Joint de chaussée de ponts-routes

N° F AT JO 13-05**RAN 50 - PCB**

RAN 50

Cet avis annule et remplace le précédent avis publié sous le numéro F AT JO 06-06

I.2 - PLANS REPRESENTATION

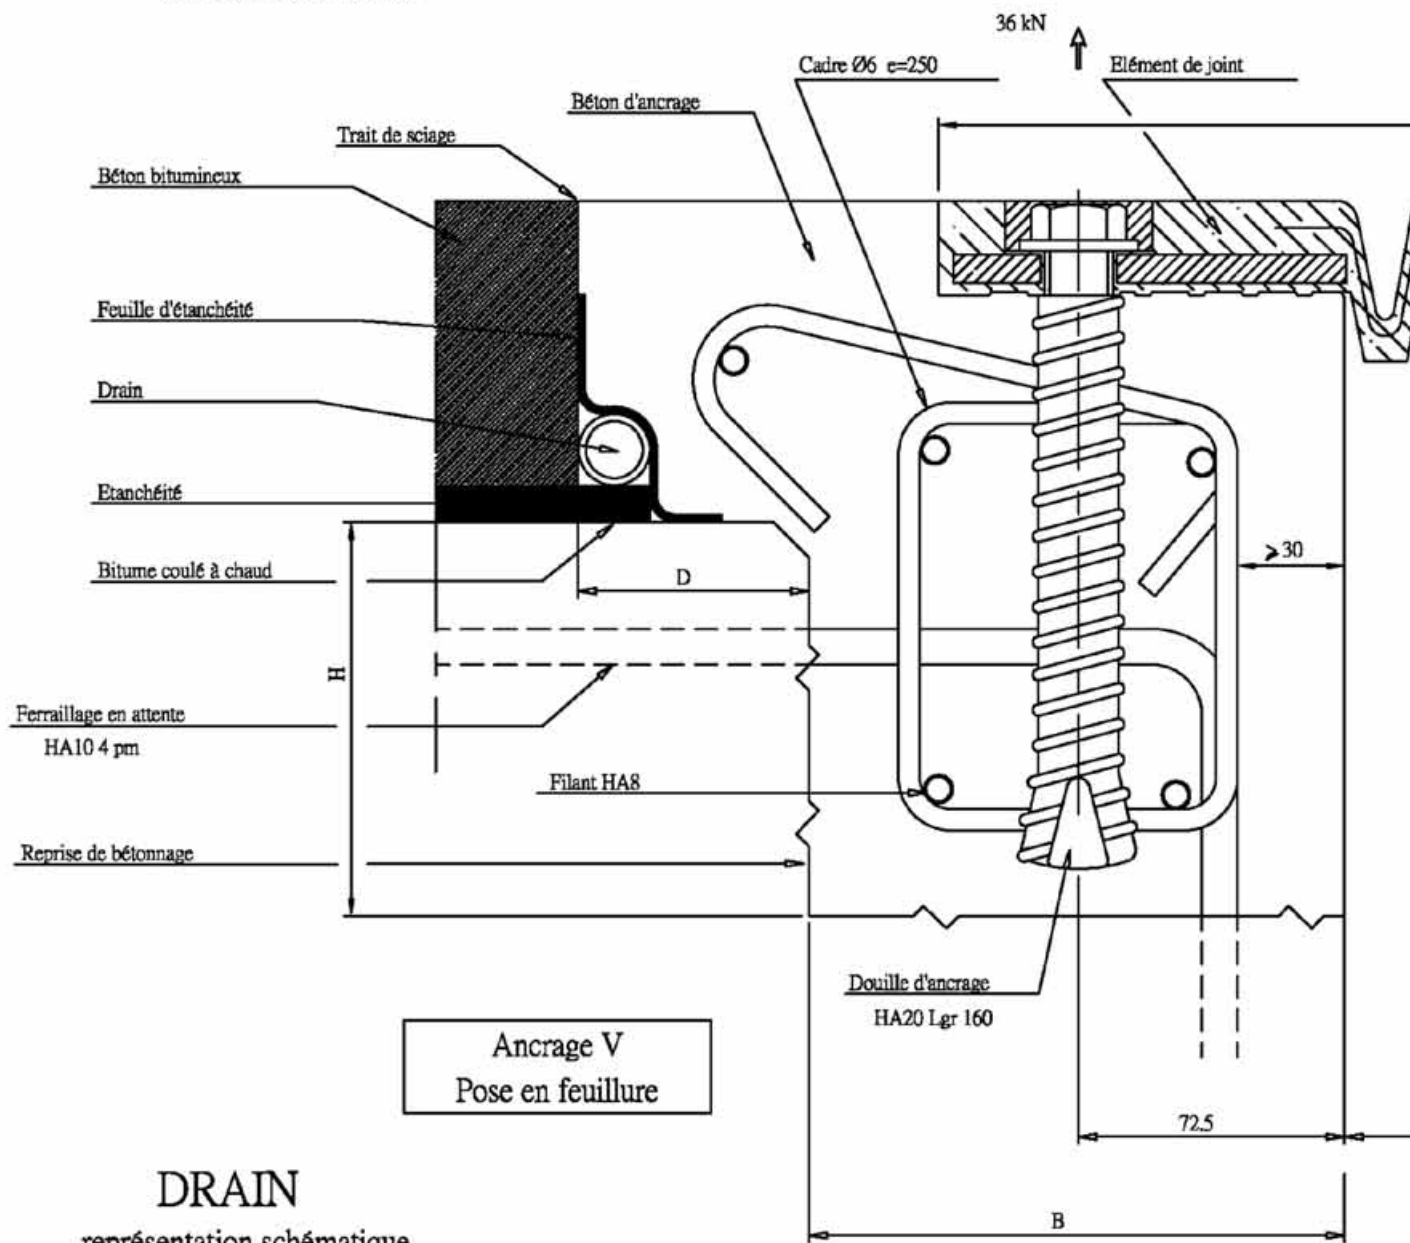
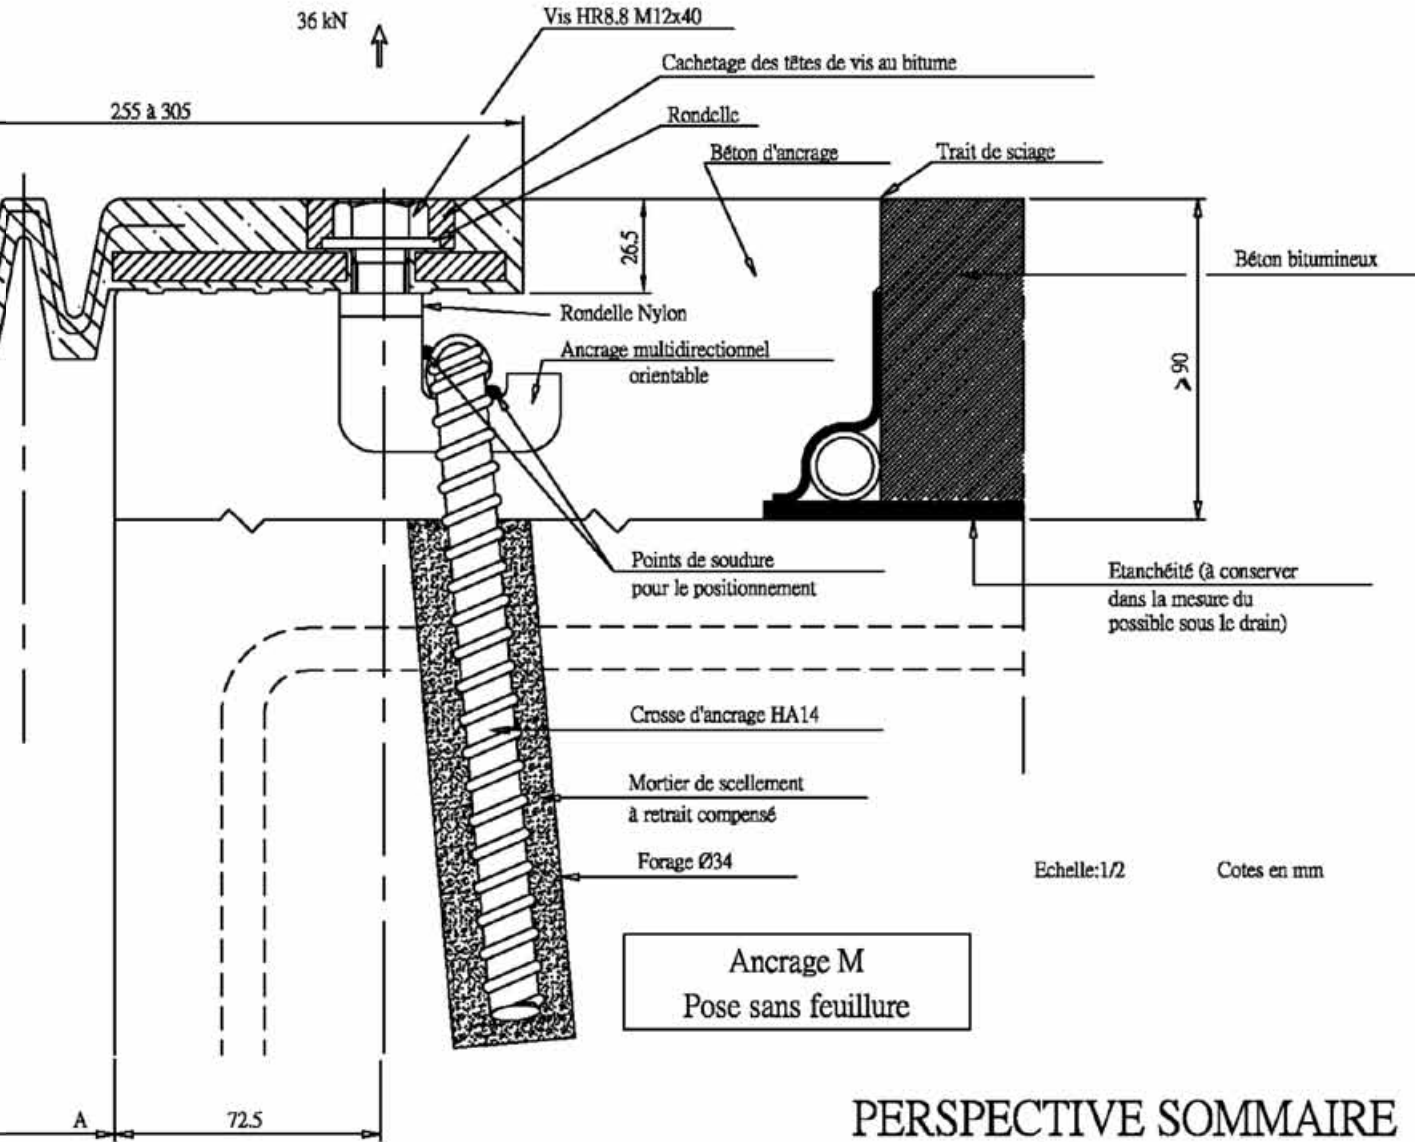
Les dessins du § I.2 ne représentent pas de **ferrailage complémentaire** pour la partie béton d'assise de liaison entre le joint, la structure et le trait de scie du revêtement. Celui-ci est **obligatoire** pour assurer une tenue de ce béton sous les actions du trafic, éviter une éventuelle micro-fissuration préjudiciable à sa pérennité et transférer correctement les efforts à la structure. **Ce ferrailage complémentaire est à préciser pour chaque chantier lors de la préparation des plans d'exécution.**
